Keuringsverslag van een elektrische laagspanning- en zeer lage spanningsinstallatie

NIET CONFORM

Straatnaam Edingsesteenweg
Huisnummer 113
Busnummer
Postcode 9402
Gemeente Meerbeke
Land België

Controlebezoek van een huishoudelijke installatie volgens (KB 08/09/2019) - AREI Boek 1- 6.5. en 4.2.4.3.

Afbeelding schakel- en verdeelbord:

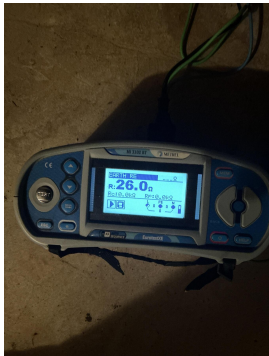
- I5.01 De aanduiding van de stroomkringen en/of apparatuur, aansluitklemmen, enz dient aangebracht of vervolledigd te worden. (Boek 1 Onderafdeling 3.1.3.1. en 3.1.3.3.A. en 5.1.6.1)

- I5.03 Het verdeelbord is niet makkelijk toegankelijk. (Boek 1 Onderafdeling 5.3.5.1.C.)
- I5.14 De nominale spanning dient duidelijk vermeld te worden op een oordeelkundig gekozen plaats. (Boek 1 Onderafdeling 3.1.3.3.)

- I7.03 De nominale stroomsterkte van de beveiliging is niet aangepast aan de toelaatbare stroomsterkte van de stroomafwaarts geïnstalleerde leiding en/of verbruiker. (Boek 1 Afdeling 4.4.1.)

- I8.05 Verboden om de geel/groene geleider te gebruiken als actieve geleider. (Boek 1 Onderafdeling 5.1.6.2.)
- I8.07 Leidingen zijn te bevestigen met aangepaste bevestigingsmiddelen. (Boek 1 Onderafdeling 5.2.2. en 5.2.9.)

- I8.13 Het gebruik van kabels van het type VTLmb, LMVVR, COAX, VVT is verboden. (Boek 1 Onderafdeling 5.2.1.2.)
- I8.17 De niet-gebruikte leidingen verwijderen of aan de uiteinden te isoleren. (Boek 1 Onderafdeling 4.2.3.3.b)

- I8.21 Kabeldoorvoeren uit te voeren met wartels of gelijkwaardig bescherming. (Boek 1 Onderafdeling 5.2.6.1.)
- N3 Het is niet uitgesloten dat bij een nacontrole bijkomende inbreuken worden vastgesteld bij voorleggen schema's.
